RAIL COACH FACTORY, KAPURTHALA

(Coach Alteration Instruction)

CAI/RCF/MECH/R-SS/010

1. **Description:** Working out of roller guide channel due to fixing screws getting loose on FRP lavatory module.

WC-Tür 2 mit Rah., Anbau
lavatory door 2 with frame, mounting
1 10113.0.22.120.003

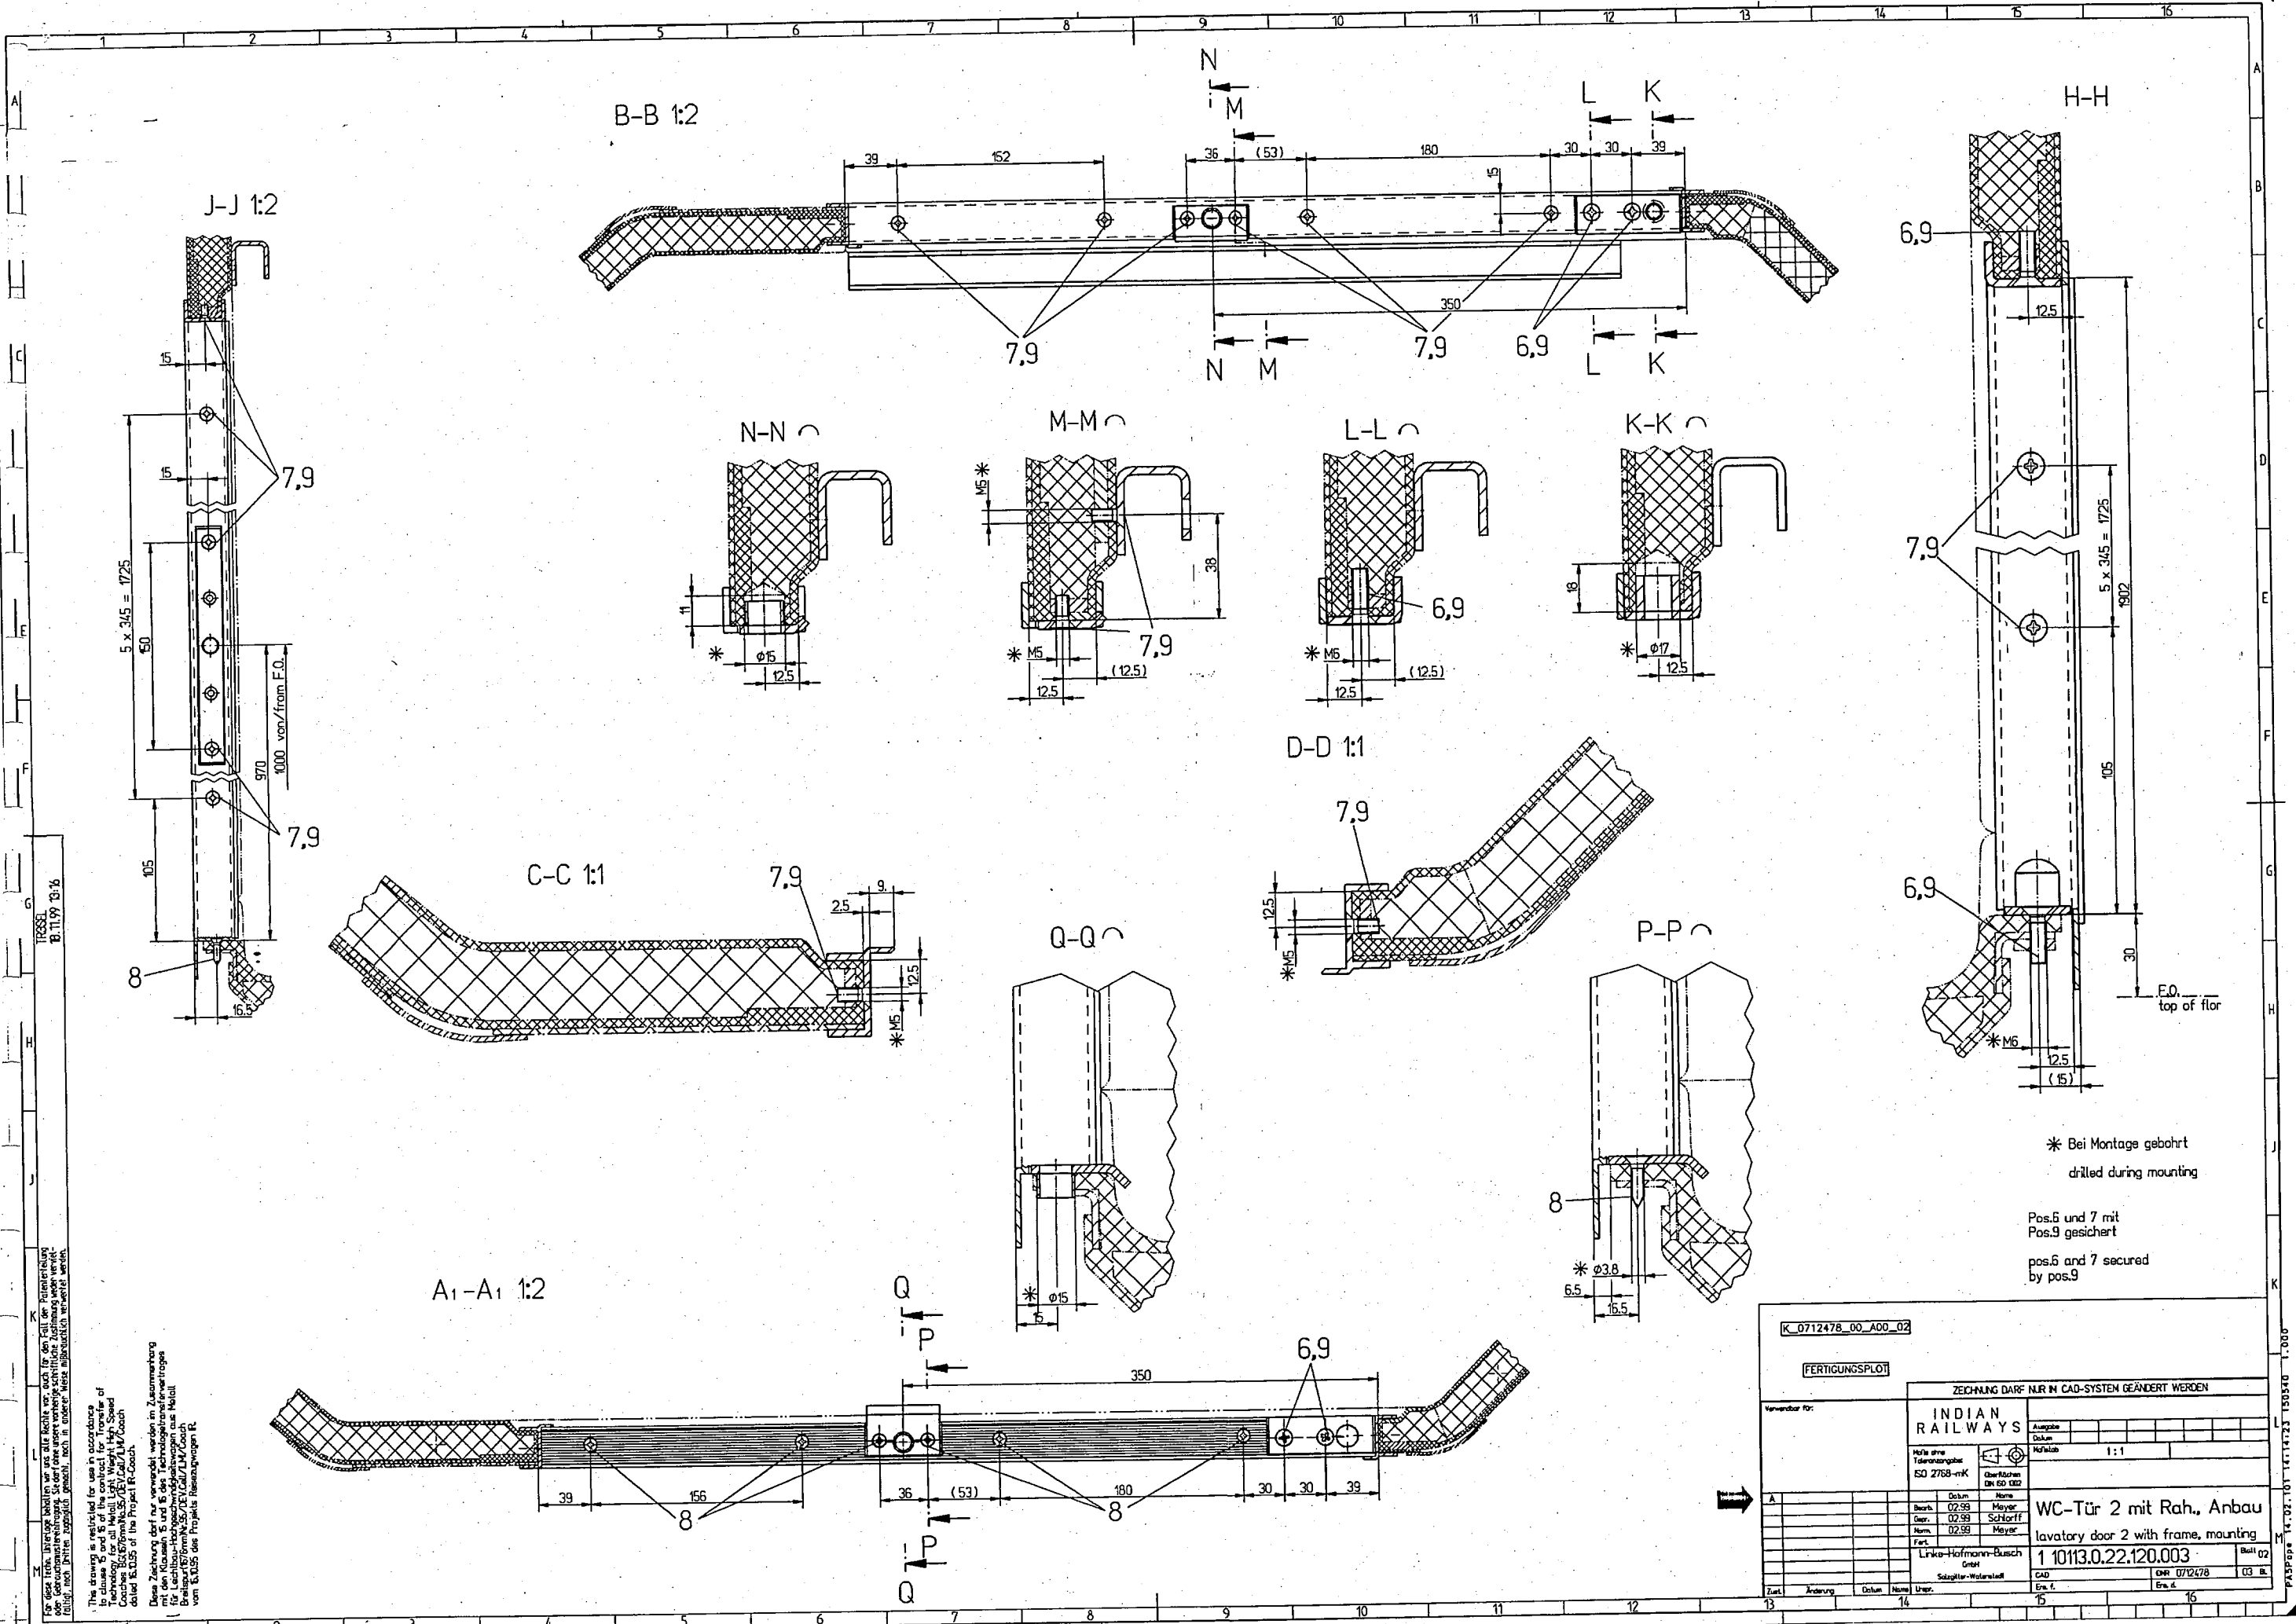
3. **Reason for alteration:** Drawings are correct, attention to be made while fitment for proper installation.
4. **Coach type:** RCF stainless steel coaches.
5. **To be carried out:** During IOH/POH or unscheduled repair in sick line.
6. **Special Instructions:**
- Back pieces are already embedded in the FRP lavatory module at screwing locations.
 - Mounting of channel to be made as per drawings 1 10113.0.22.120.003 alt 'A' and 1 10113.0.22.120.002 alt 'A'
